REALIZZAZIONE DELLA BRETELLA DI COLLEGAMENTO LUNGOTENNA - PORTO SANT'ELPIDIO

Analisi di raffronto scelte progettuali fase PFTE e fase Integrazioni Verifica Assoggettabilità VIA

15347-PFTE-01-AMB-RPT-008

Figura 6 - Planimetria di progetto - 15347-PFTE-00-STR-DWG-001_R00

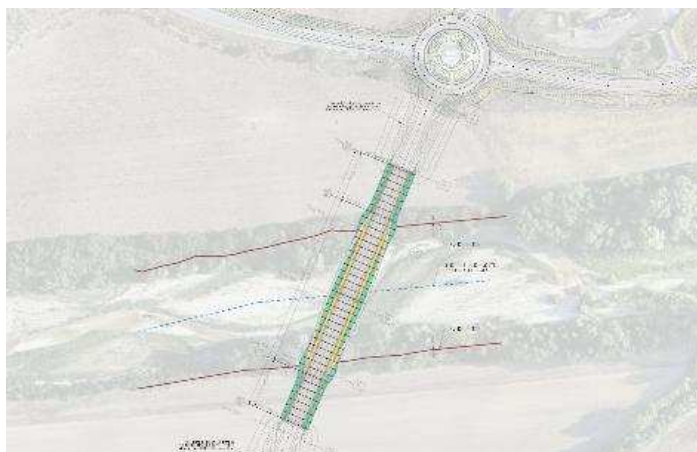
È doveroso citare che il Genio-Civile-prot--2704-14-02-2025 ha chiesto di rivalutare il progetto in base alle disposizioni vigenti NTC2018 della circolare 21/01/2019, n.7 CSLPP art 96 lett.f del RD 523/1904 e sulle indicazioni di carattere generale contenute nella nota, che si riassumono di seguito:

- Posizionamento del ponte rispetto all'alveo
- Effetti idraulici indotti dal ponte
- Opere idrauliche collegate al ponte
- Condizioni di sicurezza idraulica del ponte e delle opere collegate

Posizionamento del ponte rispetto all'alveo	Riscontro
L'insieme delle opere costituenti l'attraversamento non devono comportare condizionamenti al deflusso della piena e indurre modificazioni all'assetto morfologico dell'alveo	Il progetto rivalutato a seguito della richiesta integrazioni/chiarimenti, e lo studio di compatibilità idraulica dell'opera, prevede che la sponda di destra nei pressi del manufatto sia presidiata da una strada di manutenzione realizzata in continuità planimetrica e altimetrica con quella presente a monte del futuro attraversamento, ottenuta mediante modeste rimodellamenti morfologici del terreno contenuti nell'ordine massimo del metro e raccordata al piano campagna. Tale configurazione di progetto vede la piena duecentennale essere contenuta in un ambito territoriale contenuto in prossimità dell'alveo inciso senza interessamento delle spalle del ponte. Pertanto viene eliminata l'espansione della piena sulla piana alluvionale in destra idraulica con modesto aumento (contenuto in 0.5 m/s) delle velocità della corrente tali da non variare l'assetto morfologico dell'alveo. Il tirante aumenta di 15 cm in asse ponte per poi ridurre l'aumento a 10 cm a valle del ponte ed annullarsi poco più a valle. Il ponte previsto scavalca l'alveo inciso e pertanto non condiziona il deflusso della piena.

L'orientamento delle pile (ed eventualmente delle spalle) deve essere parallelo al filone principale della corrente idrica. In particolare, devono essere rispettate le seguenti condizioni: per i corsi d'acqua non arginati le pile e le spalle devono essere poste al di fuori delle sponde incise dell'alveo	Le pile sono posizionate al di fuori dell'alveo inciso del fiume e poste ad una distanza di almeno 3 m dal ciglio superiore della scarpata fluviale. Ciò garantisce le possibilità di accesso all'alveo per attività manutentive. Lungo le sponde destra e sinistra vengono realizzate, mediante rimodellazioni morfologiche del terreno contenute al di sotto di un metro, due strade sterrate utilizzabili per accesso all'alveo e attività di manutenzione idraulico-forestale dell'alveo. Le pile non sono poste parallele alla corrente per considerazioni connesse all'ottimizzazione della struttura del ponte, molto importante considerato che si è raggiunta una luce centrale senza pile in alveo pari a 120 m, e considerato che sono interessate marginalmente dalla piena, con tiranti limitati a pochi centimetri e velocità della corrente molto basse e sempre sotto il metro al secondo. Per ragioni di carattere strutturale non è possibile orientare le pile parallelamente al filone principale della corrente idrica. Trattandosi di un ponte con archi metallici indipendenti inclinati verso l'esterno, risulta fondamentale per un corretto funzionamento strutturale il loro allineamento longitudinale e l'ortogonalità tra travi principali e traversi di collegamento degli archi, che conduce ad orientare le pile ortogonalmente all'asse longitudinale del ponte. In ogni caso, le pile sono state collocate al di fuori dell'alveo inciso, dove le velocità della corrente fluviale è ridotta e quindi risultano poco significative le azioni idrodinamiche sulle pile e di scarso interessa la valutazione dello scavo localizzato in corrispondenza delle fondazioni.

Dovrà essere rispettato il franco idraulico, come previsto dalle Norme Tecniche per le Costruzioni NTC2018, rispetto alla piena di progetto e facendo riferimento alla definizione di alveo riportata nella Circolare esplicativa.	Le geometrie proposte rispettano ampiamente le prescrizioni delle NTC2018. Il franco idraulico è rispettato ampiamente, risultando il livello della piena duecentennale in corrispondenza del ponte pari a 11,91 m s.l.m.m e la quota di intradosso del ponte pari a 15,21 m s.l.m.m., risultando un franco di 3,30, superiore rispetto al minimo da normativa di 1,50 m.
Il ponte dovrà preferibilmente evitare pile in alveo, ma in caso ciò non sia possibile, potranno essere posizionate pile con luce netta tra pile contigue o tra pila e spalla non inferiore a 40 m misurati ortogonalmente al filone principale della corrente.	Non sono presenti pile nell'alveo inciso. Le pile interessate seppur marginalmente dalla piena duecentennale sono poste ad una interdistanza pari a 120 m. La distanza netta tra le pile in alveo è di circa 96 m misurata ortogonalmente al filone principale della corrente.

Le spalle e/o le pile del ponte dovranno essere collocate ad una distanza di 10 m come minimo dal ciglio superiore della scarpata fluviale.	La pila è posta ad una distanza di 3 m dal ciglio della scarpata in modo da poter permettere la pulizia e manutenzione del tratto di alveo, a tal fine viene predisposta una strada lungo la sponda di destra che si ricollega con la strada a monte e arriva fino al rio Delle Paludi. Il Fiume Tenna in corrispondenza del ponte non presenta argini e quindi non è definibile una scarpata, tuttavia per garantire il passaggio di un mezzo d'opera per eventuali operazioni in alveo sono state collocate le pile del ponte ad una distanza minima di 3 m dal ciglio superiore dell'alveo inciso.
Le medesime considerazioni dovranno essere estese all'asse viario in prossimità del fosso delle Paludi e ai ponti previsti in corrispondenza della nuova rotonda.	La rotonda presso il fosso Delle Paludi ha un diametro di 50 m, quindi si prevede la realizzazione di due ponti sulla corona giratoria e non si prevedono tratti tombati. I due ponti partono dalle sponde, senza pile, e garantiscono un franco pari ad almeno 1,50 m rispetto alla piena duecentennale, i ponti hanno una luce di circa 18 m.

Effetti idraulici indotti dal ponte	Riscontro
La soluzione progettuale, per il ponte, deve garantire l'assenza di effetti negativi indotti sulle modalità di deflusso in piena.	La realizzazione della strada di ispezione lungo la riva destra e sinistra, fa in modo che la campagna non sia allagata incrementando lievemente il tirante (sotto i 20 cm) e le velocità in alveo (meno di 0.5 m/s) nel tratto interessato, andandosi a racciare allo stato di fatto alcune centinaia di metri a valle, senza andare a variare le attuali condizioni idrauliche dei manufatti a valle.
In particolare, il profilo idrico di rigurgito eventualmente indotto dall'insieme delle opere di attraversamento deve essere compatibile con l'assetto geomorfologico presente e non deve comportare un aumento delle condizioni di rischio idraulico per il territorio circostante.	Non si riscontrano effetti negativi nelle aree limitrofe, anzi alcune zone allagate con la piena Tr 200 anni nella configurazione di progetto e quindi post operam non lo sono più

Vanno verificati anche i seguenti aspetti aggiuntivi - Assenza di riduzione della superficie delle aree allagabili per effetto del ponte al fine di evitare effetti di minore laminazione della piena lungo l'asta fluviale.	La soluzione proposta riduce le aree di esondazione creando un leggero incremento di tirante (contenuto sempre nei 20 cm) e portata solo nella zona limitrofa al nuovo asse viario. Anche le velocità vedono incrementi limitati
Vanno verificati anche i seguenti aspetti aggiuntivi - Compatibilità dell'opera e delle eventuali sistemazioni idrauliche connesse con gli effetti indotti da possibili ostruzioni delle luci ad opera di corpi flottanti trasportati dalla piena ovvero di deposito anomalo di materiale derivante dal trasporto solido, soprattutto nel caso possano realizzarsi a monte invasi temporanei di dimensione significativa.	Grazie alla realizzazione delle strade di manutenzione in riva destra e sinistra, non sarebbero necessari i varchi nel rilevato stradale. Sono in ogni caso previsti per migliorare il collegamento tra est ed ovest del rilevato. La luce tra le pile interessate dalla piena duecentennale è pari a 120 m ben superiore ai 40 m previsti dalle NTC 2018

Opere idrauliche collegate al ponte	Riscontro
Nel caso in cui l'inserimento o la presenza del ponte comporti la realizzazione di opere idrauliche con funzioni di sistemazione dell'alveo nel tratto interessato dall'attraversamento, il progetto deve comprendere la definizione delle opere stesse con lo stesso livello di dettaglio relativo all'opera principale. Si rappresenta che tutte le opere accessorie, i manufatti e le opere di mitigazione ambientale della nuova infrastruttura dovranno rispettare le disposizioni di cui al R.D. 523/1904, art. 96 e in particolare della lett. f) in merito alle distanze, anche ai fini manutentivi dei corsi d'acqua.	Le opere idrauliche connesse al nuovo ponte sono le protezioni al piede delle due pile previste al di fuori dell'alveo inciso, poste a protezione di una eventuale erosione e non interferenti con il flusso della corrente. Inoltre non sono previste opere idrauliche con funzioni di sistemazione dell'alveo. Come indicato al punto ID.5, per garantire il passaggio di un mezzo d'opera per eventuali operazioni in alveo ai fini manutentivi, sono state collocate le pile del ponte ad una distanza minima di 3 m dal ciglio superiore dell'alveo inciso.

Il progetto del manufatto e delle opere connesse deve contenere la verifica della stabilità strutturale rispetto ai seguenti aspetti: - scalzamento massimo sulle fondazioni delle pile e delle spalle; - urti e abrasioni provocate dalla corrente sulle pile in alveo; - scalzamento massimo sui rilevati stradali per effetto dell'erosione della corrente; - spinta idrodinamica per effetto del sovrizzo idrico indotto dalla struttura; ove opportuno la valutazione deve essere condotta anche con riferimento a condizioni di tracimazione del ponte per effetto di ostruzione delle luci.	Tutti i manufatti sono posti al di fuori dell'alveo inciso in cui si riscontrano le maggiori velocità, nei pressi delle opere le velocità registrate comportano fenomeni erosivi di lieve entità eliminabili con la posa di materiale lapideo Viste le ridotte velocità, l'urto su manufatti è di lieve entità Viste le ridotte velocità, lo scalzamento è ridotto e annullabile con posa di elementi lapidei La geometria affusolata e parallela alla corrente non comporta sostanziali variazioni puntuali del moto. Le eventuali verifiche sono comunque da rimandarsi alle successive fasi progettuali in particolare progetto esecutivo delle strutture anche di fondazione. Come indicato al punto ID.2, le pile sono state collocate al di fuori dell'alveo inciso, dove le velocità della corrente fluviale è ridotta e quindi risultano poco significative le azioni idrodinamiche sulle pile e di scarso interesse la valutazione dello scavo localizzato in corrispondenza delle fondazioni. I rilevati stradali non sono interessati dalla corrente fluviale ma ricadono solamente nelle aree di espansione della piena dove la velocità della corrente è praticamente nulla e gli scalzamenti trascurabili.

La soluzione sviluppata prevede la realizzazione di un ponte ad arco a via di corsa inferiore, che consente l'attraversamento del fiume con una campata centrale da 120 m. Il ponte presenta 3 campate da 35+120+35 m, per una lunghezza complessiva di 190 m.

Tale soluzione si caratterizza per l'assenza di pile in alveo, assenza di rilevati all'interno dell'area di pericolosità idraulica del Fiume Tenna e uno spessore contenuto dell'impalcato, che permettono di minimizzare l'impatto dell'opera sul regime fluviale.
